Treść zapytań do treści specyfikacji istotnych warunków zamówienia (SIWZ) wraz z wyjaśnieniami i ZMIANA Nr 3 treści SIWZ, zgodnie z art. 38 ust. 1, 2, 4 i 6 ustawy z dnia 29 stycznia 2004 r. Prawo zamówień publicznych (Dz. U. z 2017 r., poz. 1579 z późn. zm.) – dalej UPZP, zamieszczone na stronie internetowej w miejscu udostępnienia SIWZ,

Dotyczy: postępowania o udzielenie zamówienia publicznego prowadzonego w trybie przetargu nieograniczonego pn. „Przebudowa płyty Starego Rynku w Bydgoszczy”. Nr sprawy 019/2018.

**Szczegół obudowy
świetlików piwnicznych**

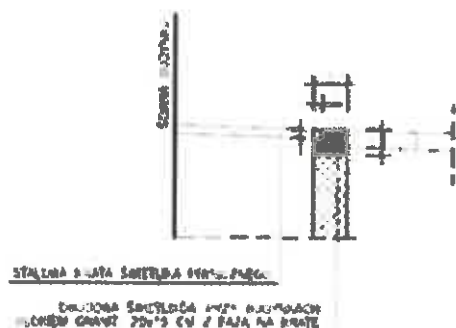
- 1) Wnioskujemy o załączenie rzutu z góry dla obudowy świetlików piwnicznych, jest to konieczne o wyceny obudowy podanej w formularzu kosztorysu ofertowego z jednostką obmiaru kpl.

Zamawiający nie posiada rysunku rzutu z góry dla obudowy świetlików piwnicznych, jednocześnie informuję, że świetliki piwniczne posiadają następujące wymiary: długość 110 cm, szerokość 50 cm.
